2-2 全區景觀配置計畫(二)

台中大都會歌劇院新建工程-第二期主體工程 Taichung Metropolitan Opera House	伊東豐雄建築設計事務所 TOYOITO & ASSOCIATES,ARCHITECTS 大矩聯合建築師事務所 DA-JU ASSOCIATES & ARCHITECTS	圖名 台中市都市計畫(新市政中心專用區) 都 市 設 計 審 查 報 告 書	比例 1 / 800 日期 2009/12/22	貳、開放空間與景觀設計 2-2 全區景觀配置計畫(二)	2-4

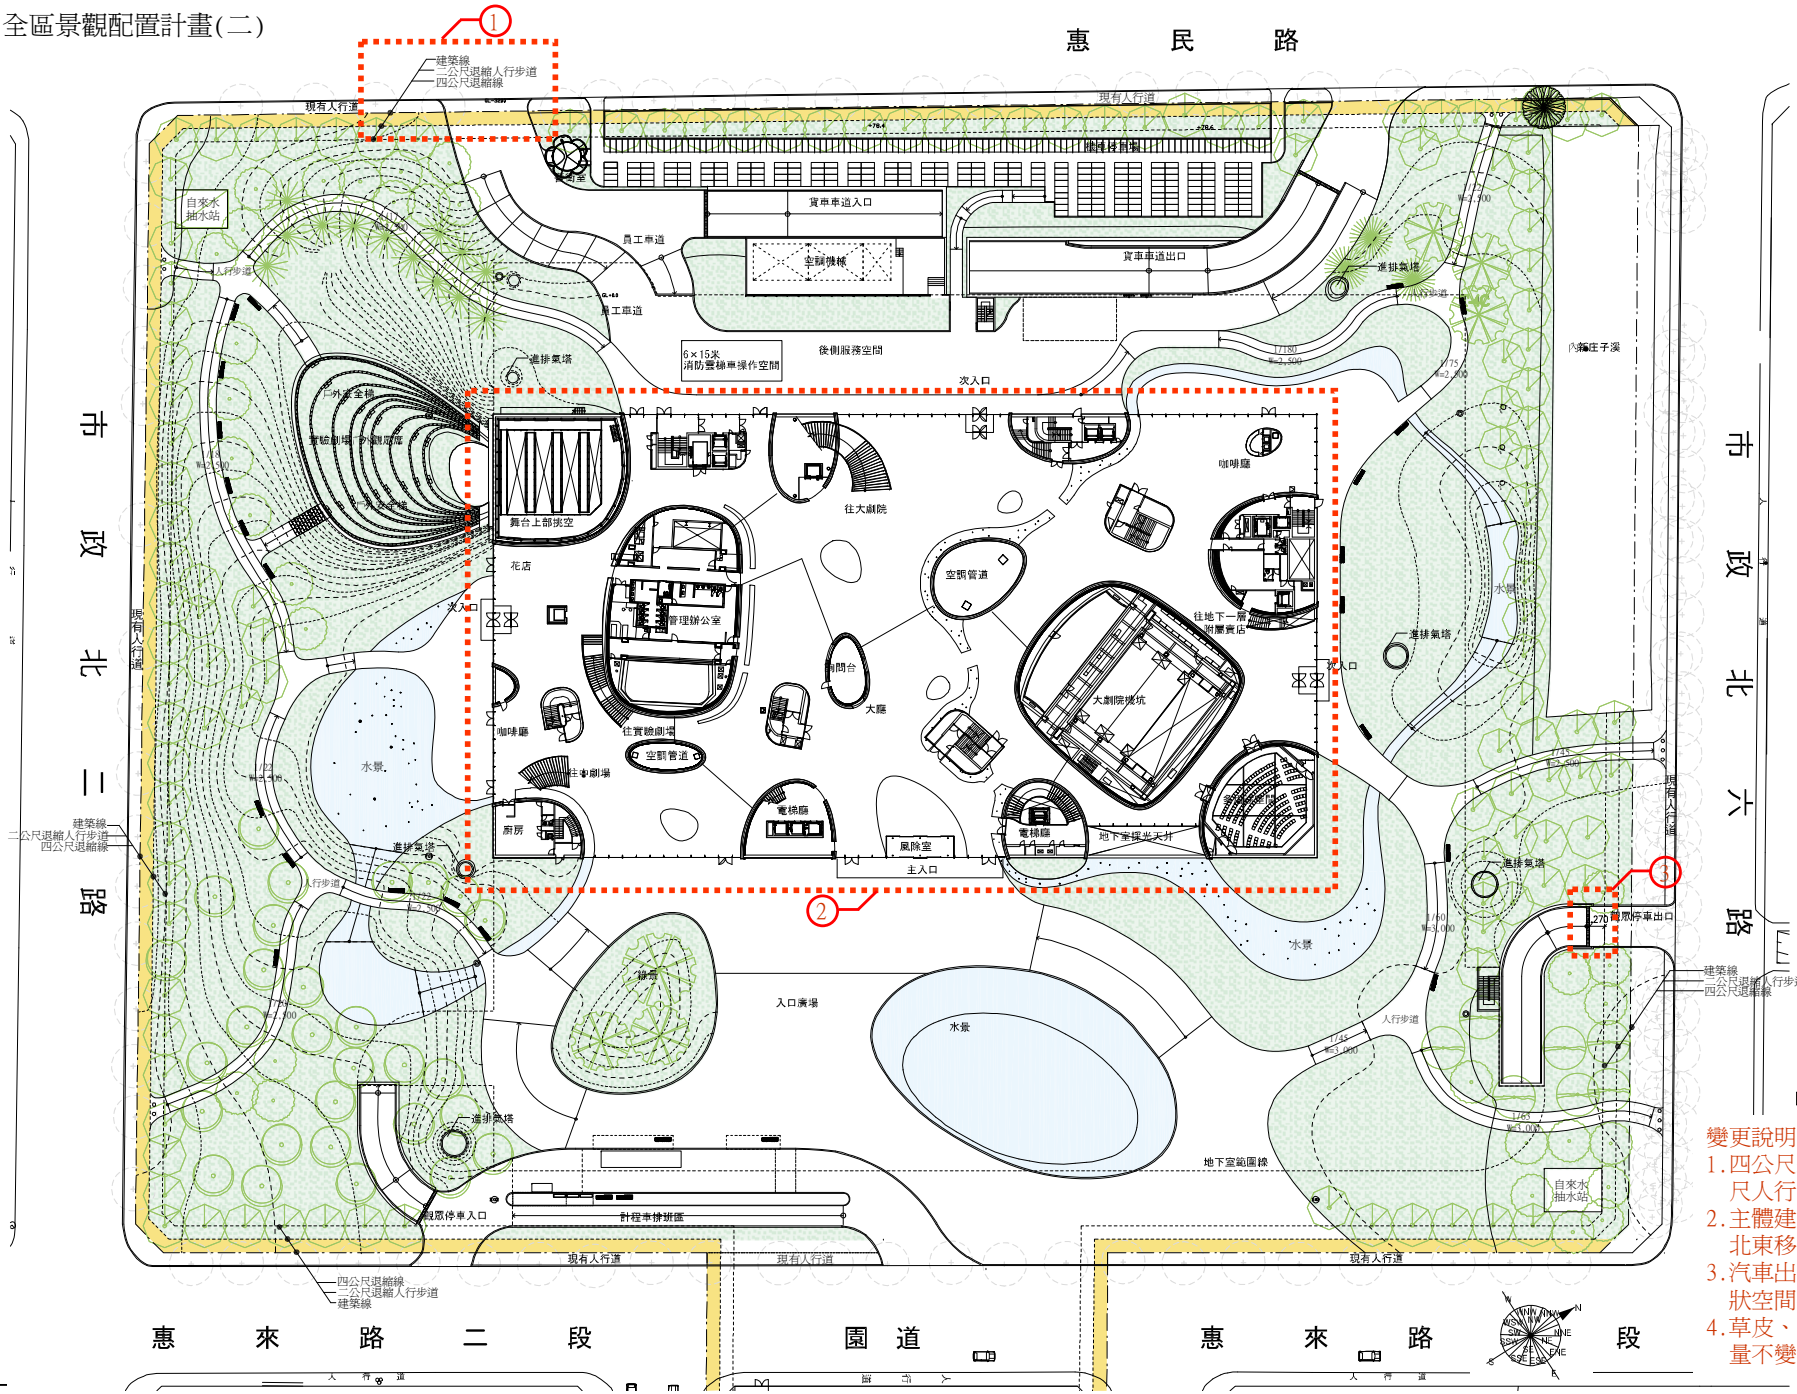
1.四公尺退縮帶狀空間留設二公尺人行步道、植栽位置微調
2.主體建築物配合全區配置向北北東移1.05公尺
3.汽車出口坡道自四公尺退縮帶狀空間後、退縮二公尺起算
4.草皮、園路形狀微調、喬木數量不變
